# 使用済セシウム吸着塔一時保管施設（第三施設）の変更 に係る実施計画変更認可申請について（補足説明資料）

2021年02月09日

東京電力ホールディングス株式会社

## 3-2. 使用済セシウム吸着塔一時保管施設（第三施設）作業概要

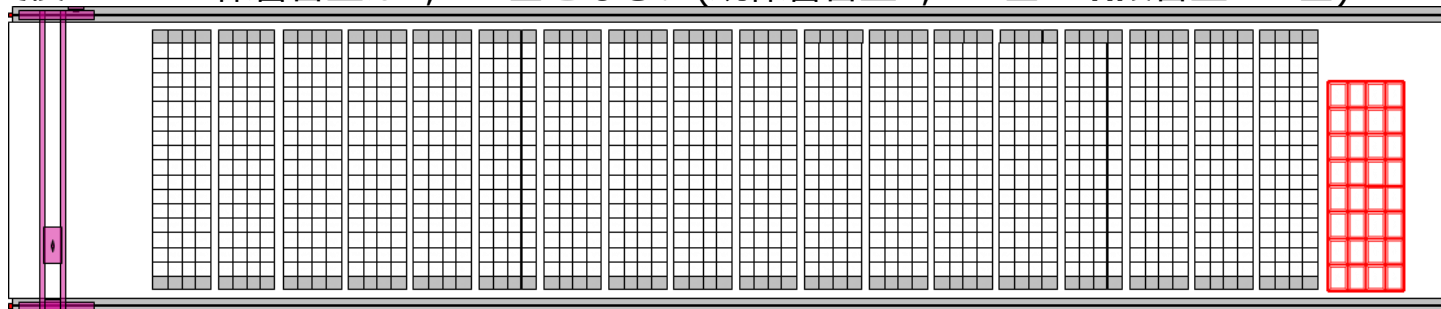
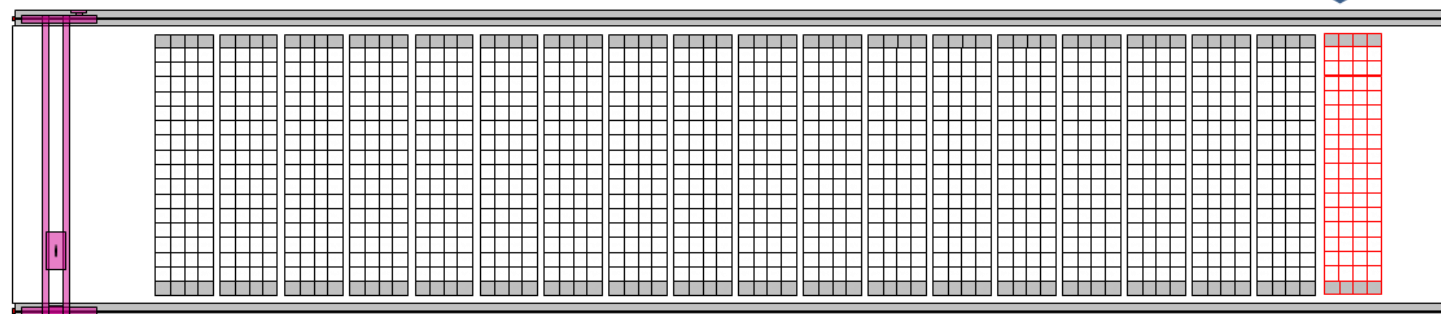
- KURION等※64基分用として確保されていた未使用のボックスカルバートをHIC192基分用ボックスカルバートに変更を行う。  
変更後のHIC保管容量は3,648基となる。(既保管容量3,456基+増設容量192基)

KURION等64基分用

HIC192基分用

### 4. 第三施設におけるボックスカルバートの遮へい機能の見直しについて (2/2)

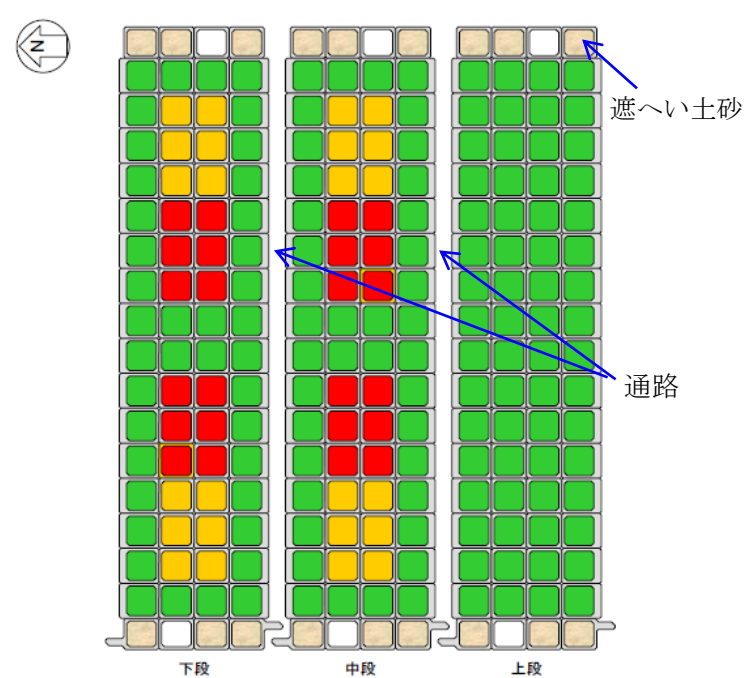
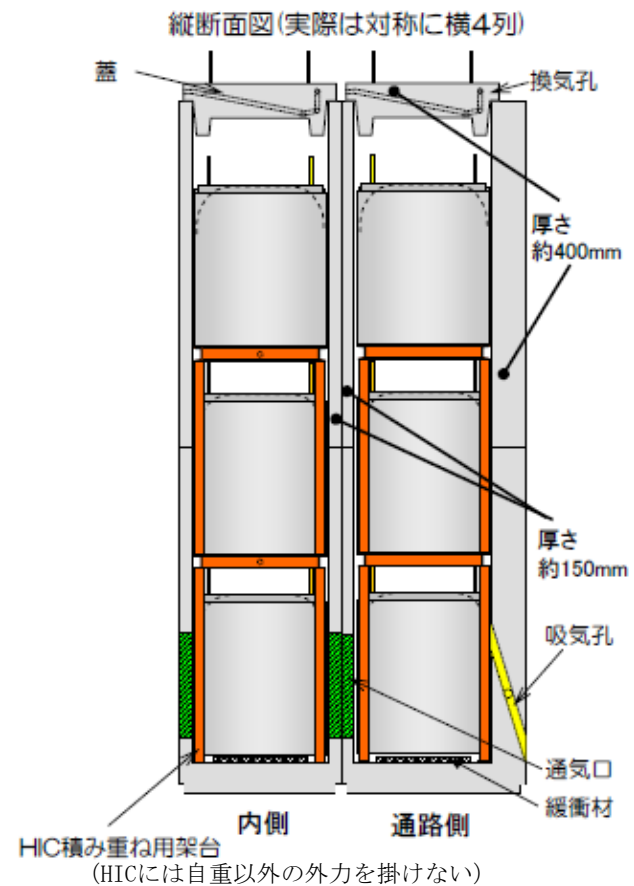
- 今回の見直し後、15mSv/hを超えるHICが発生した場合においても、ボックスカルバート中央エリア下段・中段に保管することで対応が可能である。
- 今後、高線量HIC等の発生を考慮して、下記赤及び黄色のHIC格納エリア管理値（閾値）は見直しを実施しない。

- : 0～450mSv/hのHIC格納エリア（評価モデルは470mSv/h）
- : 0～100mSv/hのHIC格納エリア（評価モデルは120mSv/h）
- : 0～15mSv/hのHIC格納エリア（評価モデルは21mSv/h）

今回見直し後の閾値

## 5. 表面線量15mSv/h超のHIC格納場所について

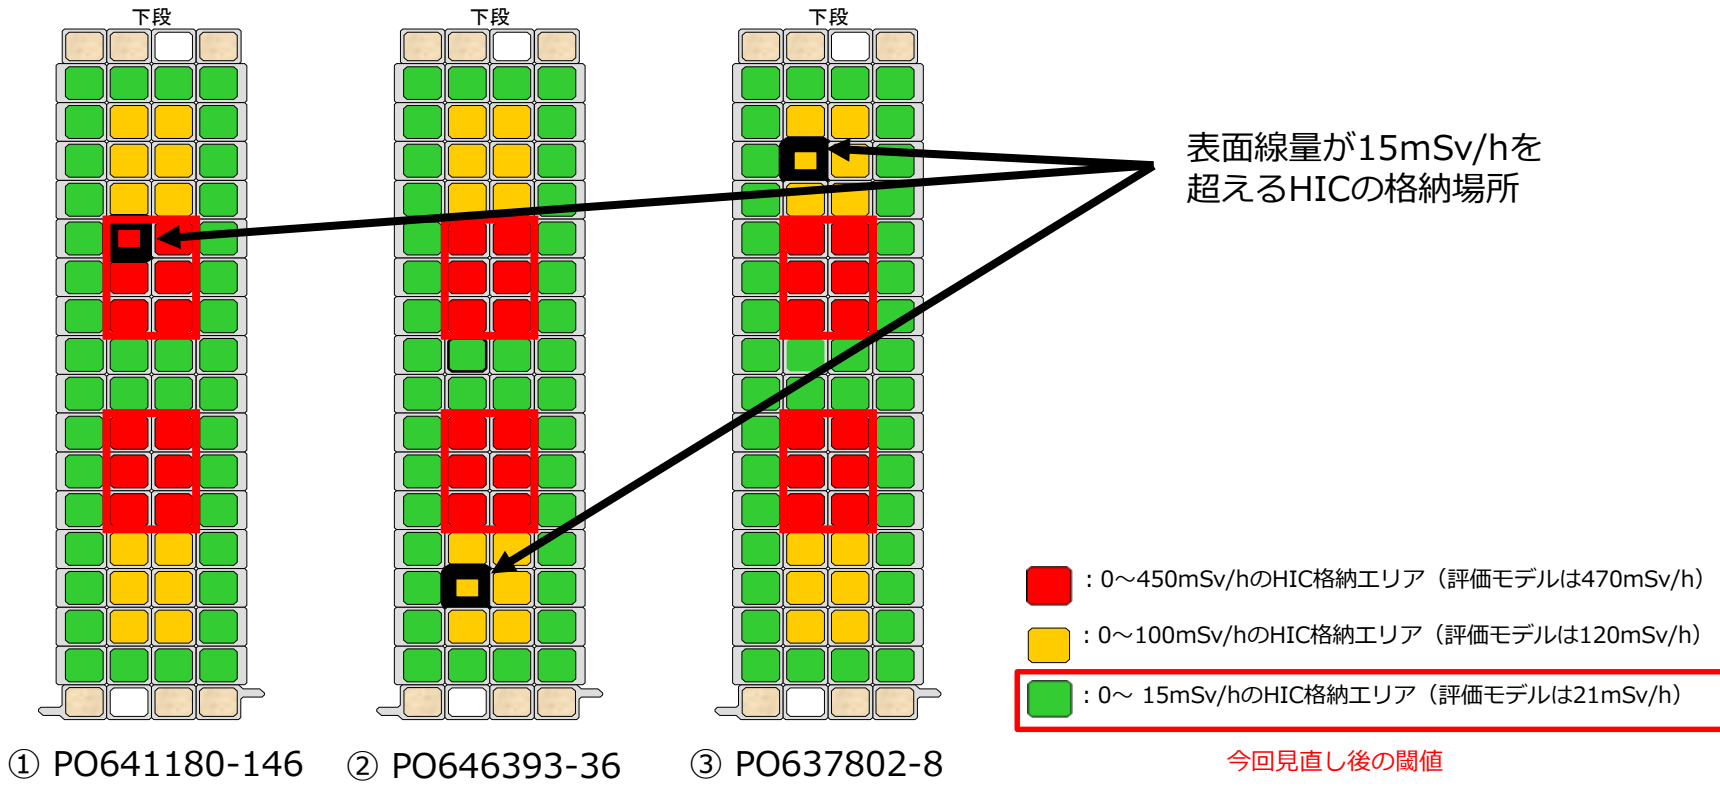
■ 第三施設に保管しているHICのうち3基について、表面線量最大値が15mSv/hを超えていることが確認されているが、これらのHICは高線量HIC格納エリア(下図の赤、黄色のエリア)に保管されているため、低線量HIC格納エリア(下図の緑色のエリア)の閾値を20mSv/hから15mSv/hへ変更することは問題ないとする。

- ① PO641180-146, 収納座標47L (下段), 表面線量最大値 22.560mSv/h
- ② PO646393-36, 収納座標59C (下段), 表面線量最大値 16.680mSv/h
- ③ PO637802-8, 収納座標54N (下段), 表面線量最大値 17.350mSv/h

## 6. 第三施設における最寄りの評価地点への線量影響について

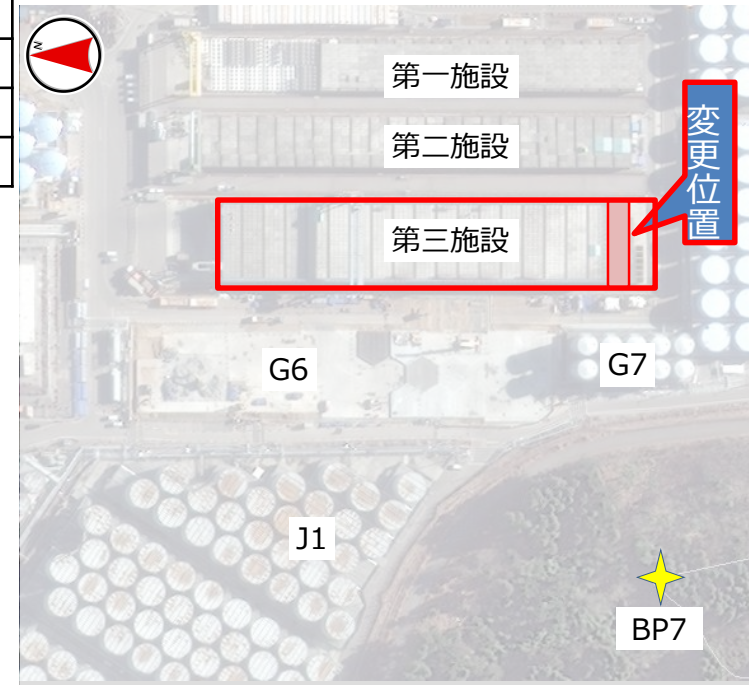
- 使用済セシウム吸着塔一時保管施設（第三施設）について、敷地境界線量評価を見直す。  
 （以下では本施設が最大の影響を与える最寄りの評価点BP7の値を示す）
  - 敷地境界への線量影響については、HIC192基の保管による増分よりも、KURION等64基分が削減される効果の方が大きいことから、敷地境界線量への追加的な影響は無い。  
 更にHICの線量実績を反映し、線量評価用の炭酸塩沈殿スラリーの放射エネルギーを3/4倍に見直す。

以上により、変更前： $2.34 \times 10^{-2} \text{mSv/年}$ が、変更後： $1.53 \times 10^{-2} \text{mSv/年}$ に減少する。

- ※1 現在のHIC3,456基格納及びKURION64基格納時の第三施設全体のBP7における敷地境界線量の値。
- ※2 本申請の格納数変更のみを反映した値。(標高記載誤り反映前)
- ※3 第三施設の標高記載誤り(2020年8月12日面談実施)を反映し、適切な標高(T.P.約35m)に見直した値。
- ※4 更に※1, 2の炭酸塩沈殿スラリーの放射エネルギーを3/4に見直した値。

【実施計画の記載内容（抜粋）】

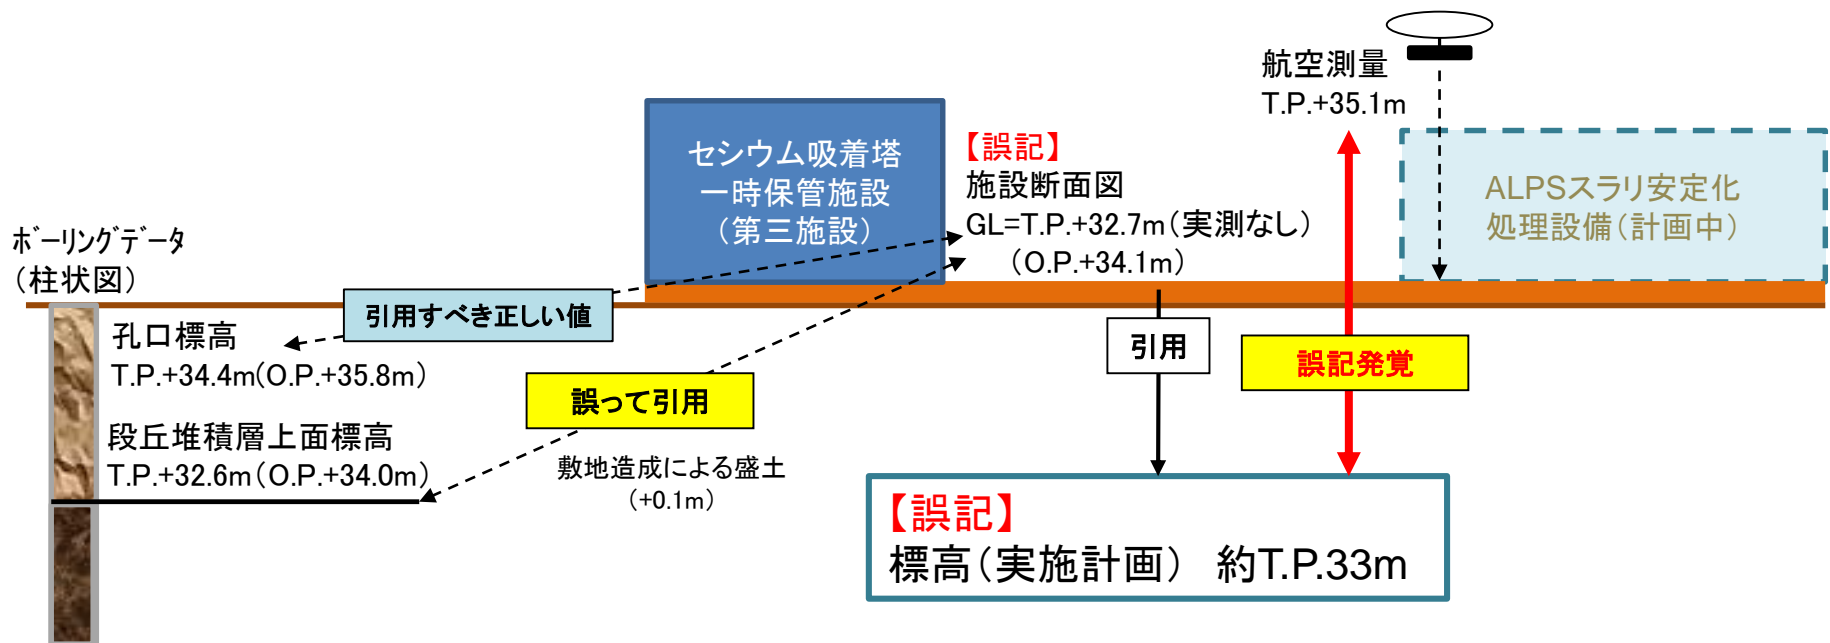
- 今年3月、福島第一原子力発電所構内において、新規施設の建設計画のために敷地の標高等の実測データを確認していたところ、セシウム吸着塔一時保管施設（第一～第三施設）の実施計画における標高（T.P.※約33m）の記載と実測値（T.P.約35m）に差異があることを確認した。
- その後、実施計画における標高に関する記載が誤った経緯を確認したところ、標高を評価するために使用したボーリングデータの中から本来引用すべき標高データと異なる標高データ（T.P.32.6m）を引用していたことを確認した。
- 今後、セシウム吸着塔一時保管施設の実施計画補正申請に向けて対応する。
- また、他の施設についても実施計画上の標高と各図書（地盤や施設）に記載の数値や実測値との照合を行い、記載に誤りがないか調査を実施する。
- 標高の記載誤りの、施設の安全評価への影響は以下の通り。
  - 津波影響評価については、本件とは別の標高データに基づき評価を実施しており、問題がないことを確認した。
  - 敷地境界線量評価については、セシウム吸着塔一時保管施設（第一～第三施設）について正しい標高値を用いて再評価した結果、既認可の評価値を下回って安全側（-2.8%）になることを確認した。他の施設については、上記調査を実施中である。

Ⅲ章3.2.2内の5箇所において「線源の標高：T.P.約33m」

図10 ボックスカルバート概要図

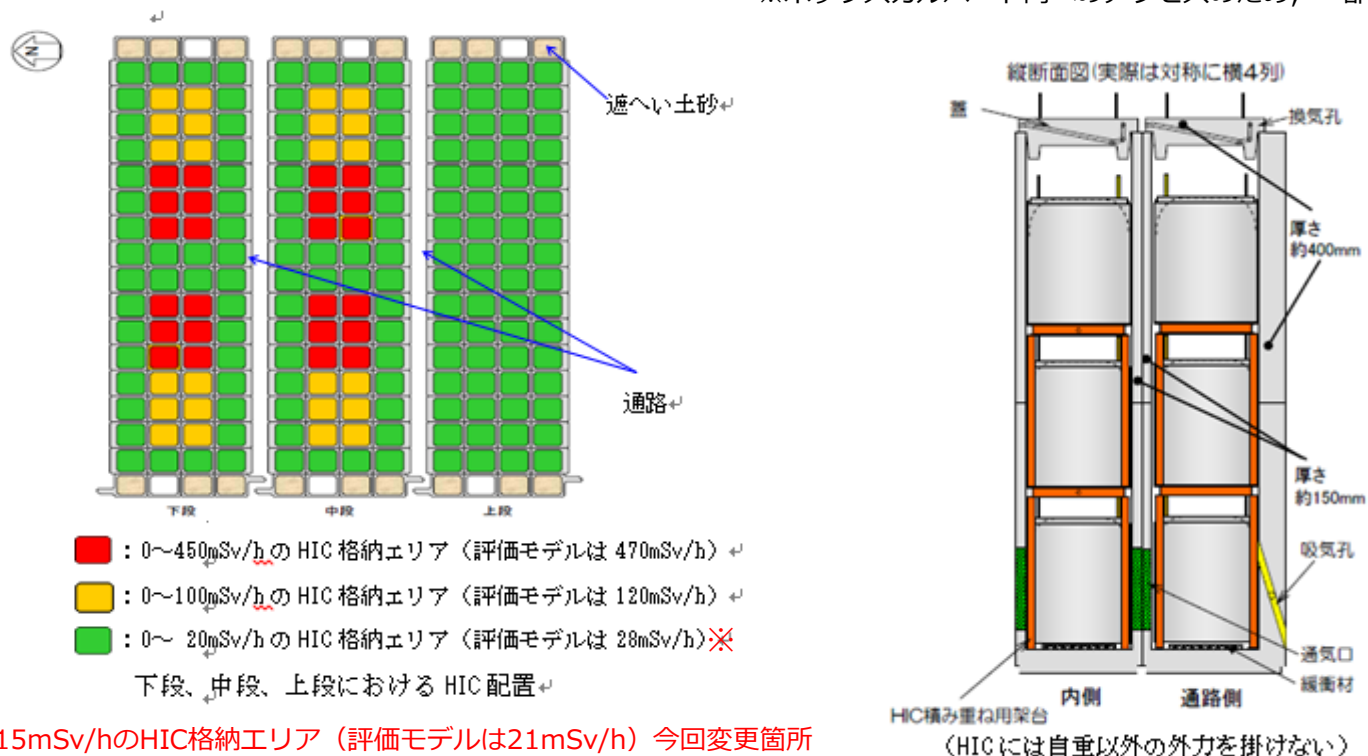
\* : 0~15mSv/hのHIC格納エリア(評価モデルは21mSv/h) 今回変更箇所
